第833回審査会合

机上配布資料 1

敦賀発電所 2号炉 敷地の地形, 地質・地質構造について

参考資料 1 薄片観察結果

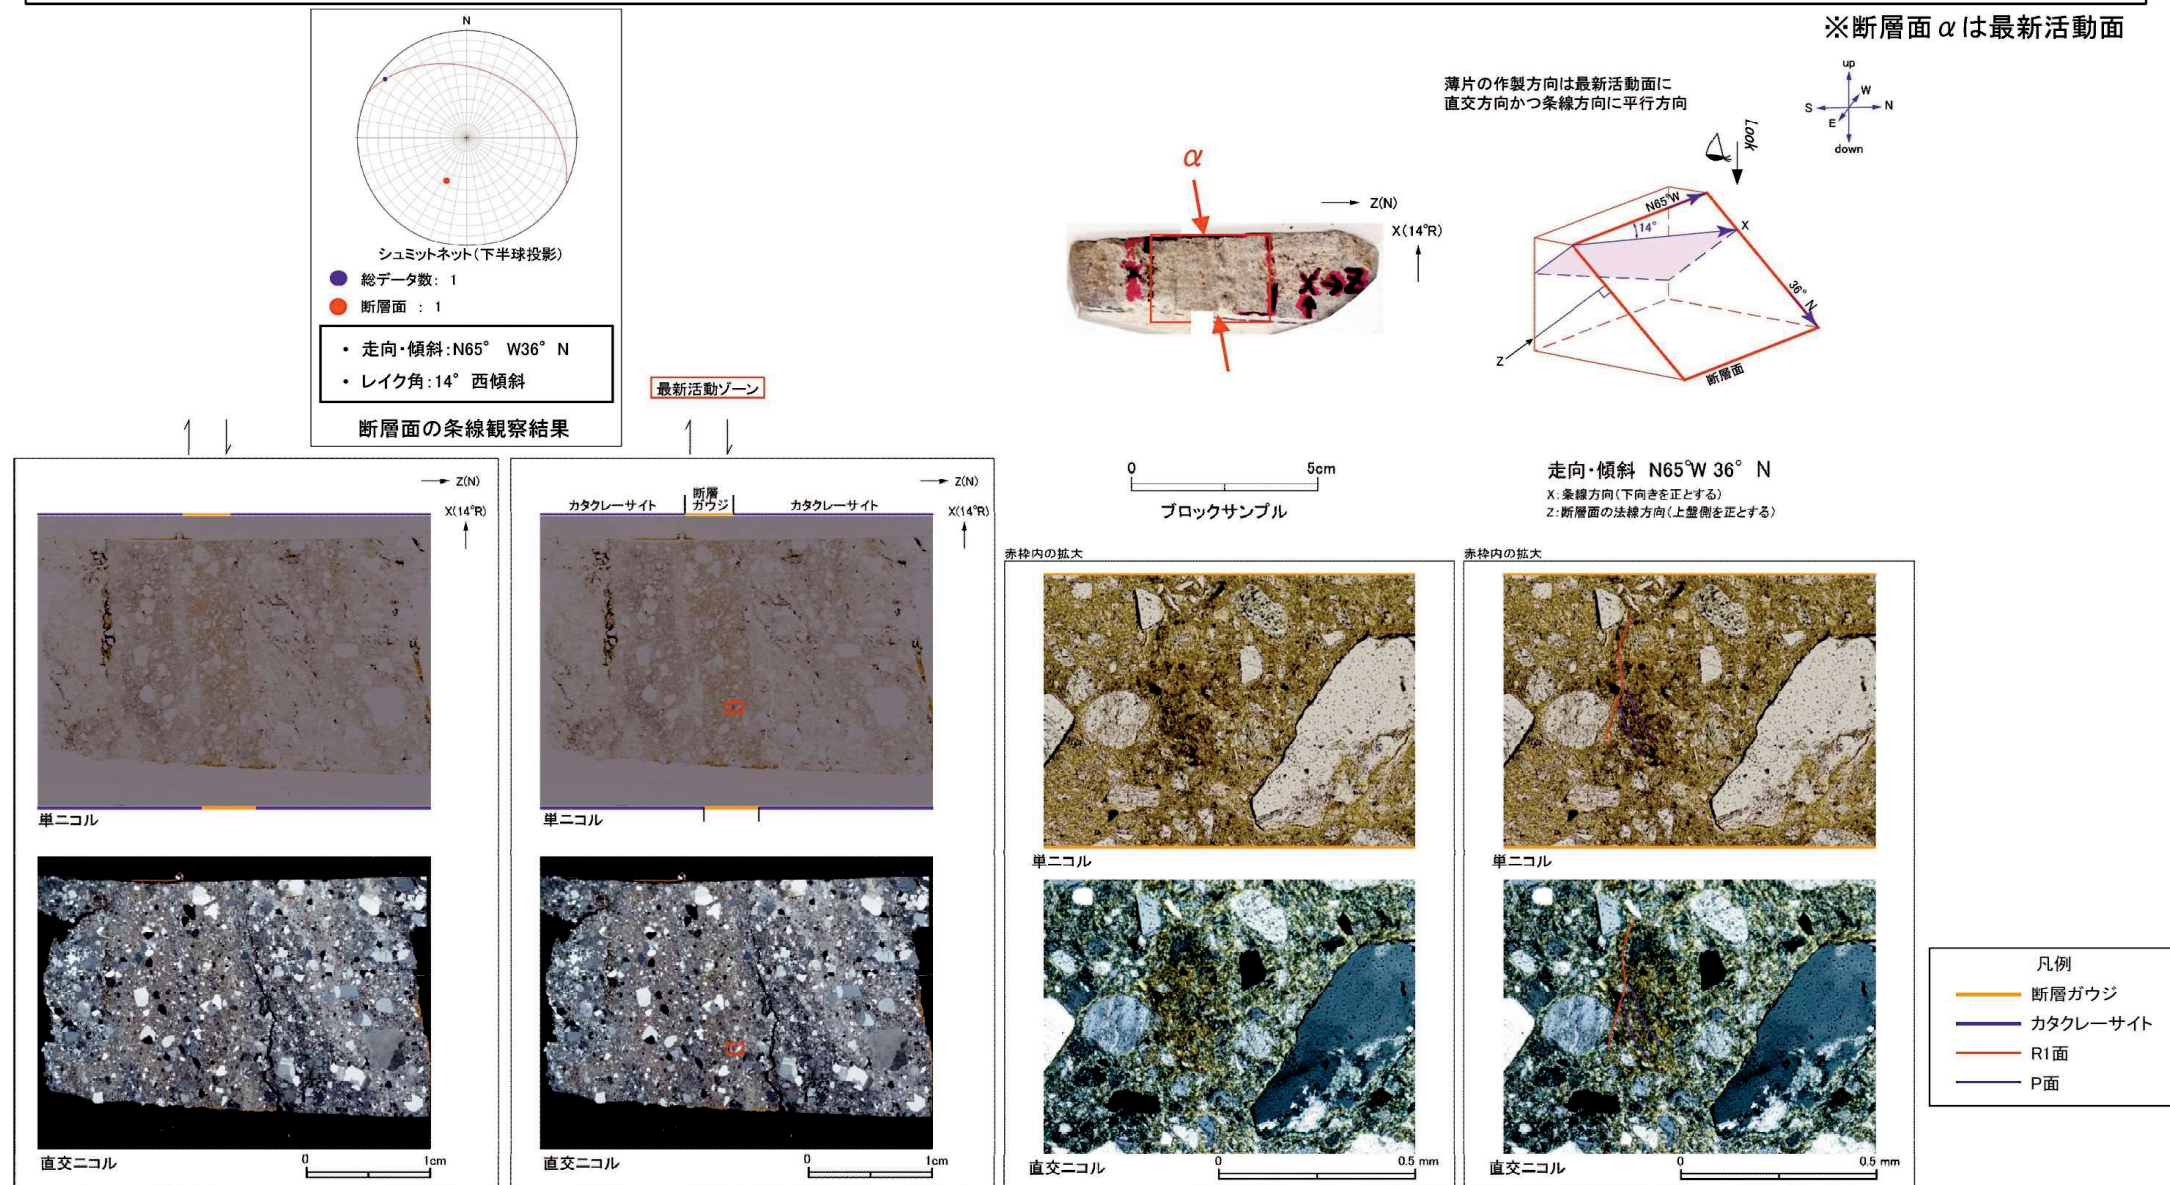
H27-B-1 深度42.41~42.49m 最新活動面の深度 (No.32) の変更に伴い、薄片試料 (No.35-1) を再作製し、観察した結果、変位センス (No.35-2) を右ずれセンスに変更

- 従前提示していた「右ずれ正断層センス」は、変更前の最新活動面の深度 (42.43m) 及び条線 (45L) で作製したものであったため、最新活動面の深度及び条線の変更に伴い、再作製した薄片試料の観察結果である「右ずれセンス」に変更となる。

・H27-B-1のボーリングコアから採取した薄片試料の観察結果によれば最新活動ゾーンの変位センスは、右ずれ成分が卓越する。  
 ・最新活動ゾーンには、断層ガウジとカタクレーサイトの特徴が認められるが、カタクレーサイトの特徴は、カタクレーサイトが断層ガウジに取り込まれたものと考えられることから断層ガウジと判断した。

- (断層ガウジ) 基質は粘土鉱物を主体とする。
- (断層ガウジ) 粘土状部の分布は帯状で直線的である。
- 岩片は少ない。
- (カタクレーサイト) 角ばった岩片が多い。
- (カタクレーサイト) 岩片の粒界を横断する破断面が認められる。

第7.4.4.263図(3) 破碎部性状 H27-B-1 深度44.24~44.53m (変位センス, 薄片観察による断層岩区分(1/3))

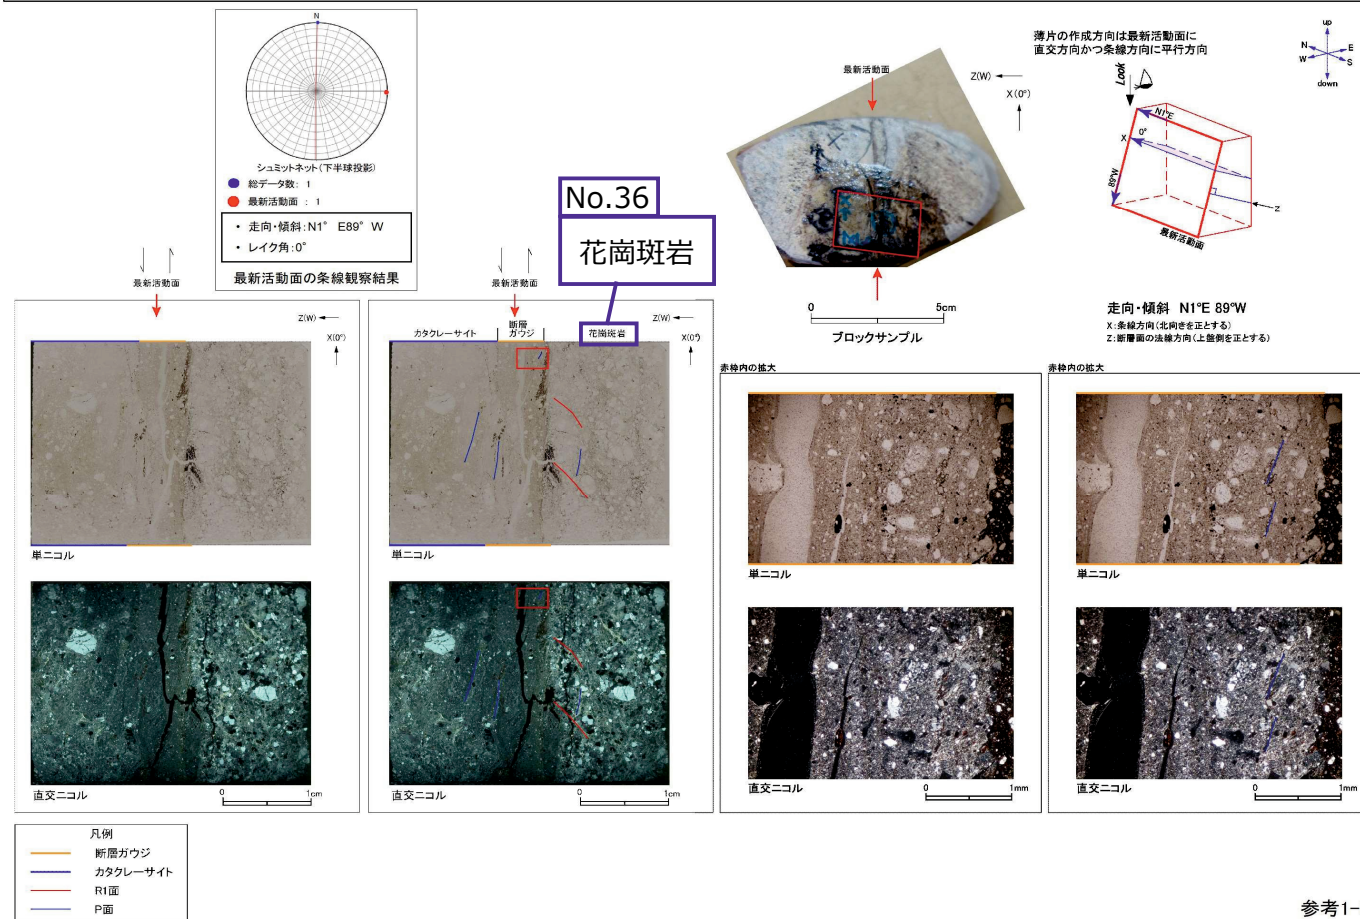
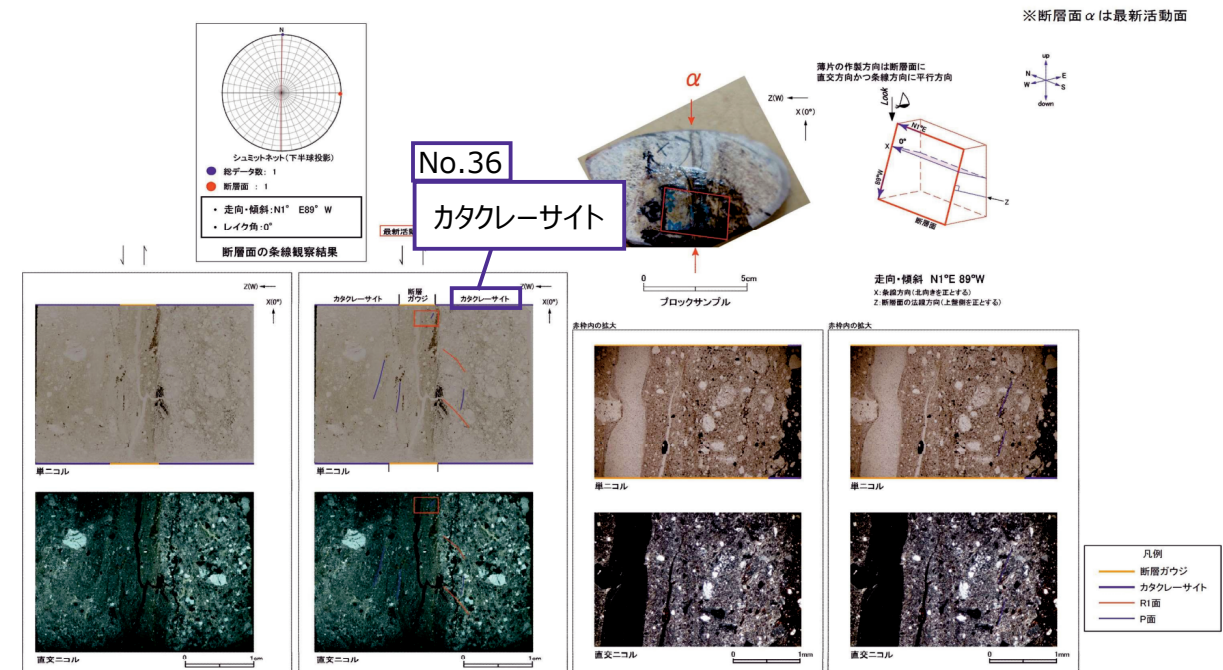
H27-B-1 深度44.24~44.53m 全景写真の記載 (No.36) を修正

H27-B-1のボーリングコア(深度44.31m)から採取した薄片試料の観察結果によれば最新活動面の変位センスは、左ずれ成分が卓越する。

・H27-B-1のボーリングコアから採取した薄片試料の観察結果によれば最新活動ゾーンの変位センスは、左ずれ成分が卓越する。  
・最新活動ゾーン以下の特徴が認められることから、断層ガウジと判断した。  
➢ (断層ガウジ) 基質は粘土鉱物を主体とする。  
➢ (断層ガウジ) 粘土状部の分布は帯状で直線的である。  
➢ (断層ガウジ) 丸みを帯びている岩片が多い。  
➢ 岩片は少ない。
